**AVIS RELATIF À LA PROTECTION
CONTRE LES EVENTUELS EFFETS NOCIFS ET NUISANCES
PROVOQUÉS PAR LES RAYONNEMENTS NON IONISANTS
GÉNÉRÉS PAR DES ANTENNES ÉMETTRICES STATIONNAIRES**

Commune : VIROINVAL - Exploitant : ORANGE

Référence exploitant : 193N1_1/ 32193N1_1/42193N1_1/52193N1_1

Rapport n° 873 / 2025

Figure 1 : Vue en plan des lieux de séjour et des points de contrôle

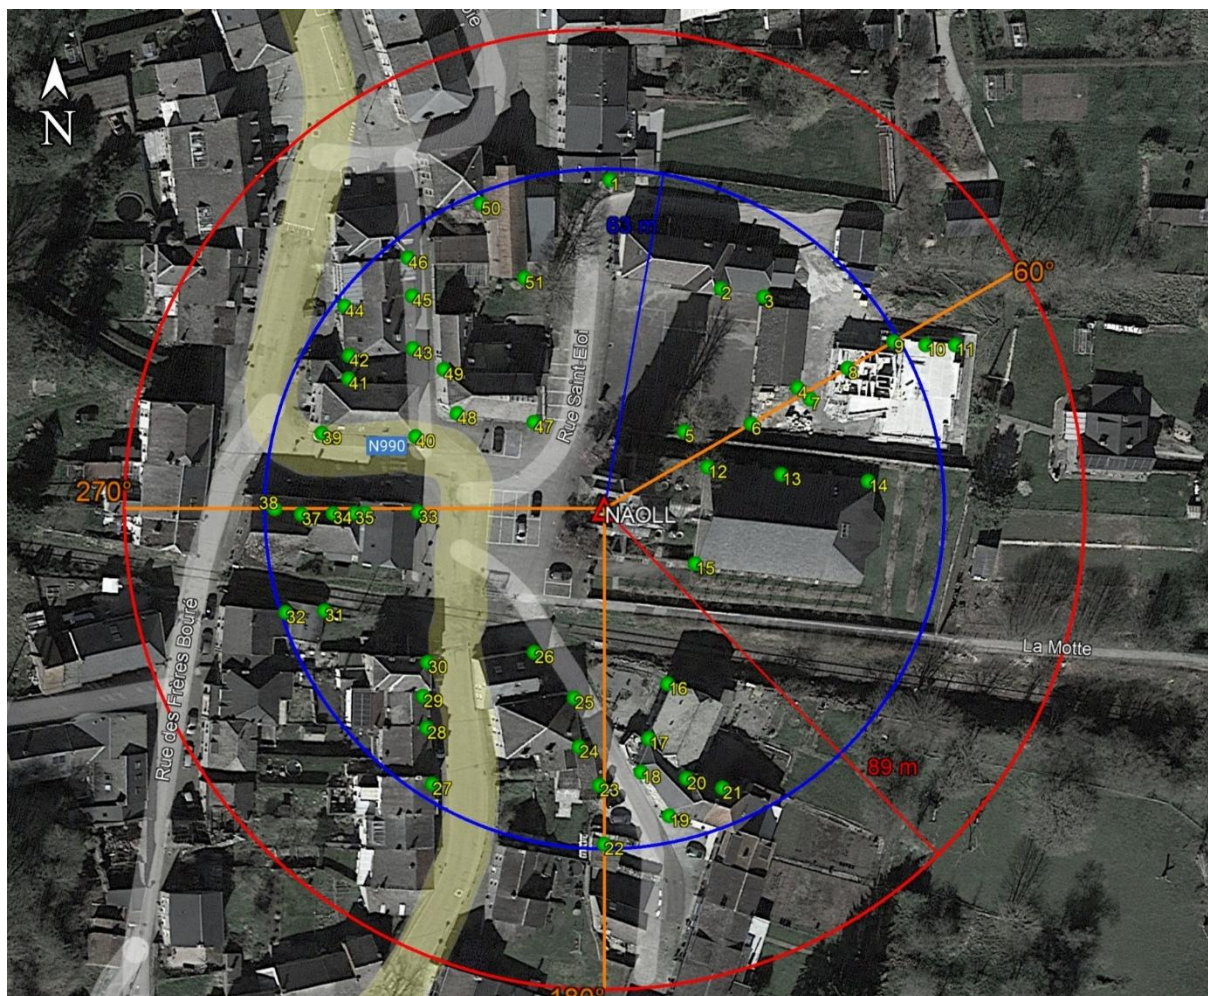
- le numéro du point de contrôle repris sur un des plans de la figure 1;
- le numéro du LS dans lequel se trouve le point de contrôle de la 1^{ère} colonne ;
- l'atténuation d'obstacle prise en compte pour le calcul de l'indice d'exposition dans le LS ;
- le résultat du calcul de l'indice d'exposition.

N° point de contrôle	LS	Atténuation (dB)	Indice d'exposition relatif à la limite par installation IE_i
19	LS18	3,0	0,104
21	LS21	3,0	0,072
27	LS27	3,0	0,068
32	LS32	3,0	0,066
20	LS20	3,0	0,054
11	LS8	3,0	0,052
18	LS18	3,0	0,049
7	LS5	0,0	0,045
8	LS8	3,0	0,040
24	LS24	3,0	0,038
17	LS16	3,0	0,037
22	LS22	3,0	0,037
25	LS24	3,0	0,036
34	LS33	3,0	0,036
10	LS8	3,0	0,035
38	LS37	3,0	0,035
39	LS39	3,0	0,034
6	LS5	0,0	0,033
33	LS33	3,0	0,032
23	LS23	3,0	0,031
35	LS35	3,0	0,029
16	LS16	3,0	0,029
36	LS35	3,0	0,028
28	LS28	3,0	0,026
37	LS37	3,0	0,025
9	LS8	3,0	0,025
26	LS26	3,0	0,025
44	LS44	3,0	0,024
40	LS39	3,0	0,024
30	LS30	3,0	0,023
4	LS2	3,0	0,023
3	LS2	3,0	0,022
31	LS31	3,0	0,021
5	LS5	0,0	0,020
2	LS2	3,0	0,020

En ce qui concerne les antennes de l'installation mentionnées dans le tableau 1, la distance maximale à laquelle la limite pourrait être atteinte, à l'extérieur, est égale à 84,7 m. S'il n'y a pas de LS à une distance inférieure, les antennes respectent forcément la limite d'immission.

Dans le cas des LS situés à l'intérieur des bâtiments, une atténuation d'obstacle est prise en compte et il en résulte que la distance maximale à laquelle la limite pourrait être atteinte se réduit à 60,8 m.

Figure 2 : Vue en plan des installations d'antennes dans un rayon de 300 mètres autour de l'installation faisant l'objet de la demande d'avis

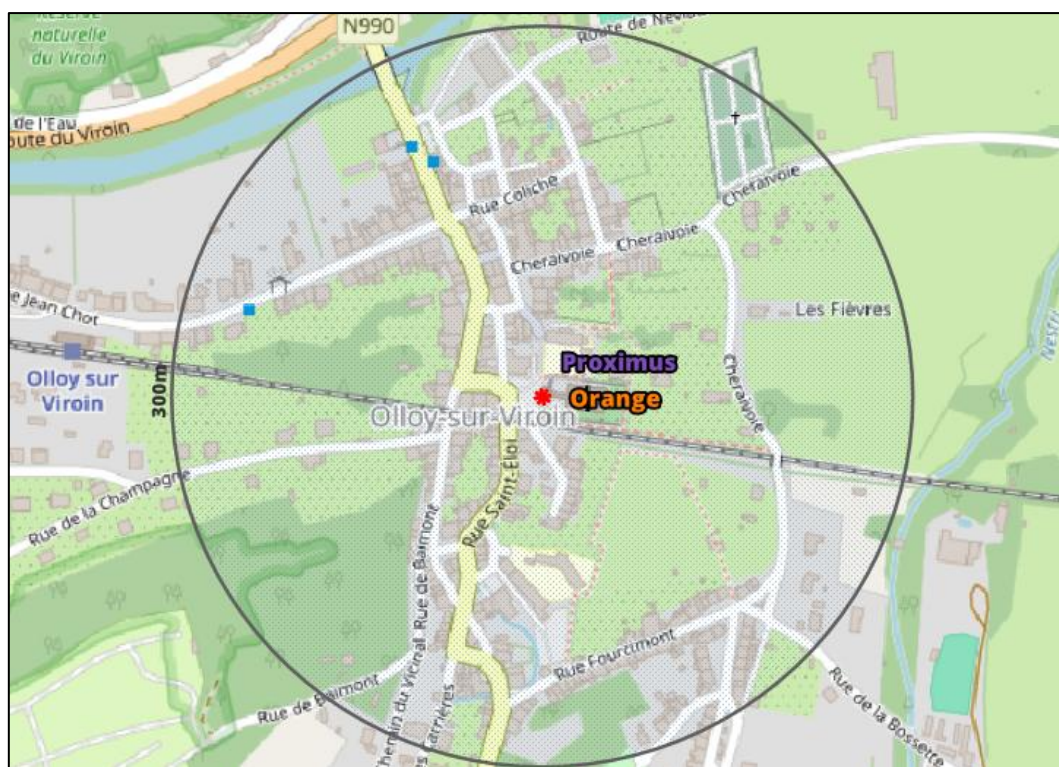
Le plan en projection verticale de la figure 2 indique la localisation des installations d'antennes émettrices stationnaires visées par le décret et situées dans un rayon de 300 mètres autour de l'installation référencée dans le paragraphe 2 et localisée au centre du cercle. Les données de localisation de ces antennes et les avis correspondant sont accessibles via le cadastre en ligne des antennes émettrices stationnaires⁸. Les installations prises en compte dans l'évaluation du respect de la limite cumulative sont les installations d'antennes émettrices déclarées en service par l'exploitant à la date du présent avis, à l'exception de l'installation référencée dans le paragraphe 2 et éventuellement d'autres installations ayant fait l'objet d'une demande d'avis à la même date et qui sont situées à l'intérieur de la zone de 300 mètres de rayon.

- c) dans tous les autres cas, il a été vérifié que la limite cumulative définie à l'article 4, §2 du décret n'est pas dépassée dans les lieux de séjour sur base du nombre d'installations localisées dans la zone d'évaluation de 300 mètres de rayon représentée dans la figure 2, de leur localisation ainsi que des données inscrites dans la figure 1 et au paragraphe 4 du présent avis et dans les avis attestant le respect de la limite par installation ou de la limite abrogée de 3 V/m relatifs aux autres installations reprises dans la figure 2.

Compte tenu des considérations ci-dessus, il apparaît que l'intensité du rayonnement électromagnétique généré, dans les lieux de séjour situés dans un rayon de 300 mètres autour de l'installation référencée dans le paragraphe 2, par l'ensemble des antennes émettrices stationnaires de l'ensemble des exploitants du même site d'antennes émettrices stationnaires respecte la limite fixée à l'article 4, § 2 du décret.
